REPLACEMENT THERMOSTAT CAREL SIMPLE ETAGE (réf. W1216.1)  
PAR THERMOSTAT CAREL EASY (réf. W1882)

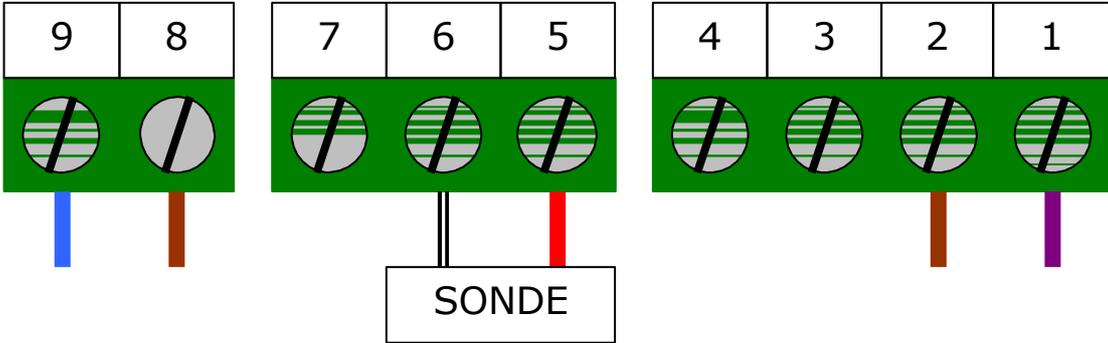
Thermostat CAREL (W1216.1)  
câblage existant

Thermostat CAREL EASY (W1882)  
- **nouveau câblage à réaliser**  
+ remplacement de la sonde si  
nécessaire  
(broches vertes et sonde livrées  
avec le nouveau thermostat)

Dans le cas ou votre appareil à des fils pontés ensemble, gardez le pontage et placez les dans la borne 4 ou 7
